# Délibération

Délibération de la Commission de régulation de l'énergie du 18 novembre 2010 portant avis sur le projet d'arrêté modifiant l'arrêté du 23 avril 2008 relatif aux prescriptions techniques générales de conception et de fonctionnement pour le raccordement à un réseau public de distribution en basse ou en moyenne tension d'une installation de production d'énergie électrique

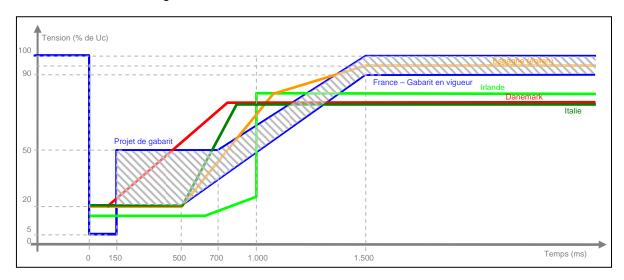
## Le gabarit proposé par le projet d'arrêté est très en retrait en comparaison des prescriptions analogues des pays comparables

Le gabarit de creux de tension proposé par le projet d'arrêté est en retrait en comparaison des prescriptions imposées aux installations de production décentralisées, notamment éoliennes, dans des pays comparables, comme l'illustre la figure suivante :

La CRE observe que la forme du gabarit proposé à l'article 2 du projet d'arrêté ne correspond pas à la physique du phénomène des creux de tension. En effet, le rétablissement complet de la tension s'opère rarement en moins de 1.500 millisecondes, comme le prévoit le projet de gabarit, mais plutôt en une vingtaine de minutes. Dans ces conditions, le projet de gabarit affaiblit considérablement la prescription pesant sur les installations de production.

Ainsi, il est nécessaire d'aménager un seuil à 90 % de la tension de consigne (et non à 100 %) au-delà de 1.500 millisecondes après le déclenchement du creux de tension, tel que le prévoient déjà le gabarit de l'arrêté du 23 avril 2008 en vigueur et les gabarits étrangers exhibés ci-avant.
